## Atualização de Aviso de Segurança Urgente Bomba Programável SynchroMed® II

Atualização do Cartão de Aplicação de Software Modelo 8870 utilizado em Programador Médico 8840 N'Vision™ e Rotulagem para Priming Bolus do Sistema de Infusão SynchroMed®

Referência da Medtronic: FA573 Fase II

Cartão de Aplicação de Software 8870

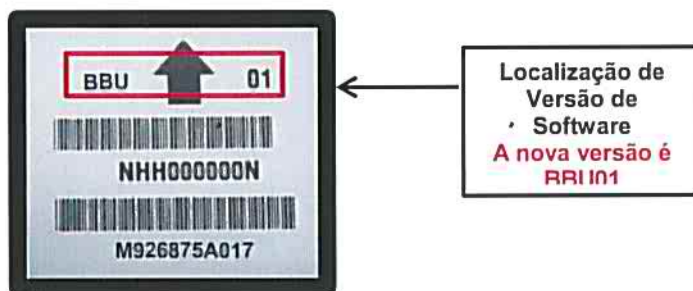
A atualização de software irá alterar o valor exibido no programador 8840 para o volume de tubulação da bomba de SynchroMed II de 0,199 ml para **0,140 ml** (vide figura). O volume de tubulação é utilizado pra calcular o volume total de um priming bolus do sistema completo. Essa mudança no volume não altera as etapas relacionadas ao procedimento ou outros cálculos necessários para programar um priming bolus.

O novo valor do volume de tubulação de **0,140 ml** substitui o valor anterior de 0,199 ml

Essa carta tem como objetivo informá-lo que seu Representante da Medtronic substituiu o cartão de aplicação de software modelo 8870, utilizado por seu Programador Médico N'Vision com uma versão atualizada (BBU01). Esse cartão de software atualizado implementa uma alteração do Sistema de Infusão SynchroMed® II. As outras aplicações de terapia nesse cartão para estimulação cerebral profunda e estimulação da medula espinhal permanecem inalteradas.
